eje trasero 743.45 en el modelo 979.276/277/278/279
 eje trasero 743.45/48 en el modelo 979.0
 eje trasero 772.111 en el modelo 979.270/272

Indicaciones sobre modificaciones

Eje trasero

B35.00-0019-01

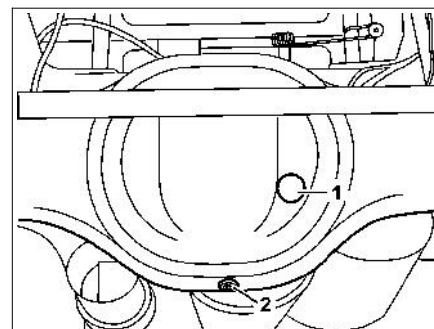
02.04.2018	Introducido producto de sellado en el montaje del tapón de drenaje	Paso 4	
------------	--	--------	--

Ecurrir		
1	Limpiar alrededor de los tapones de abastecimiento y escurrimiento (1, 2)		
Precaución	Peligro de lesiones en la piel y ojos por trabajos con el aceite del cambio. Riesgo para la salud por ingestión de aceite del cambio	Usar guantes de protección, ropa protectora y gafas protectoras. No verter el aceite del cambio en recipientes para bebidas.	AS00.40-Z-0001-01A
2	Remover el tapón de escurrimiento (2) y escurrir el aceite	Escurrir el aceite mientras estuviere caliente.	
3	Limpiar el exceso de aceite de la rosca del tapón (2) y de la carcasa	Remover el exceso de aceite de la rosca del tapón (2) y de la carcasa con un trapo limpio que no deshilache	
4	Colocar el tapón de escurrimiento (2) con producto de sellado	Loctite 567 Eje trasero 743.451/453/454/480 Tapón de drenaje/abastecimiento de aceite Ejes traseros 772.111 Tapón de abastecimiento de aceite	*BR00.45-Z-1178-02A *BA35.10-B-1001-03C *BA35.10-B-1001-03D
